## 改善箇所説明図

## 改善の内容

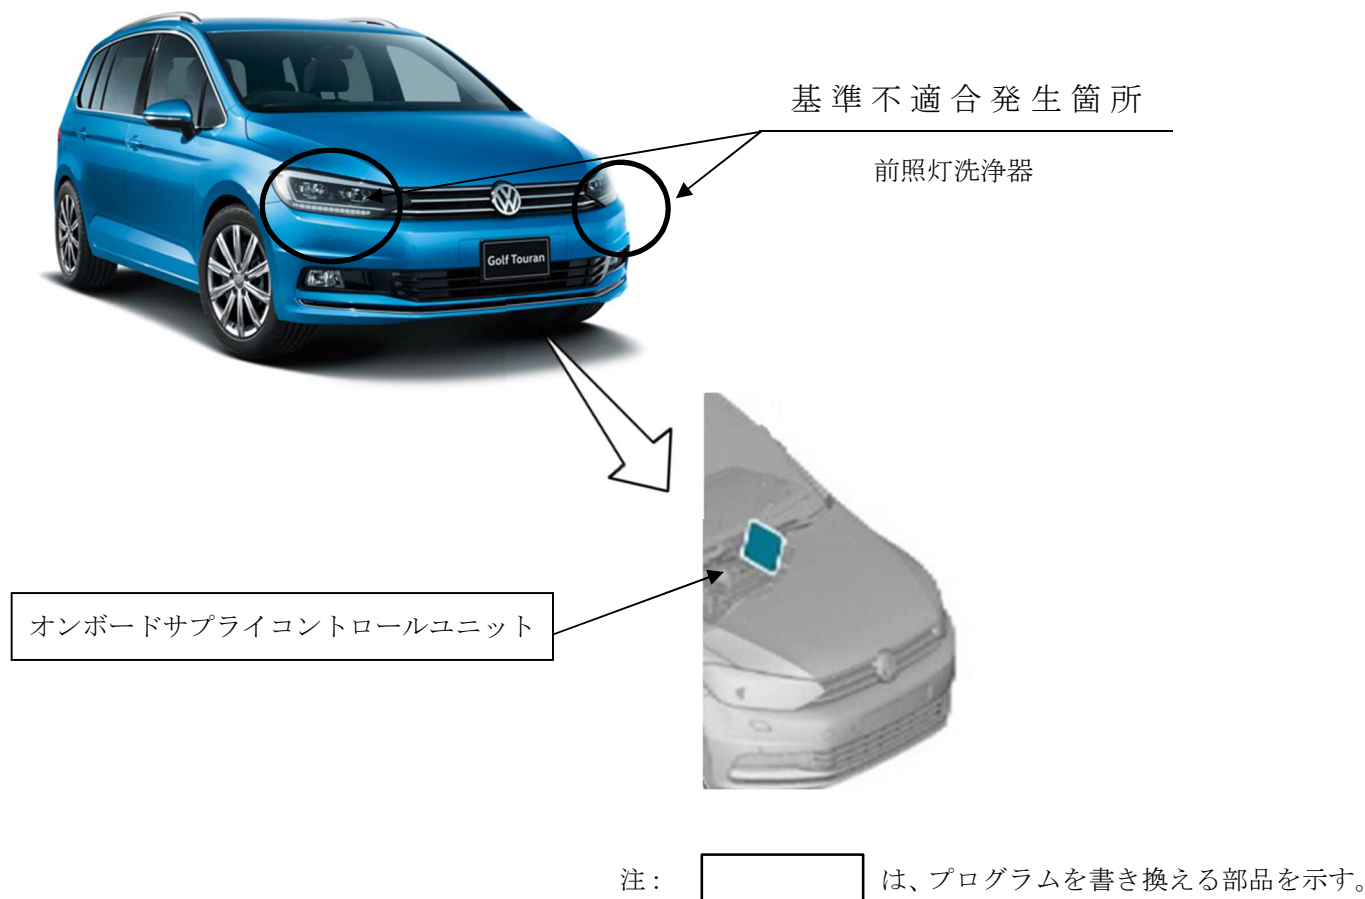
前照灯洗浄器において、オンボードサプライコントロールユニットのプログラムが不適切なため、洗浄効率の技術基準に満たないものがある。

全車両、オンボードサプライコントロールユニットのプログラムを対策プログラムに書き換える。
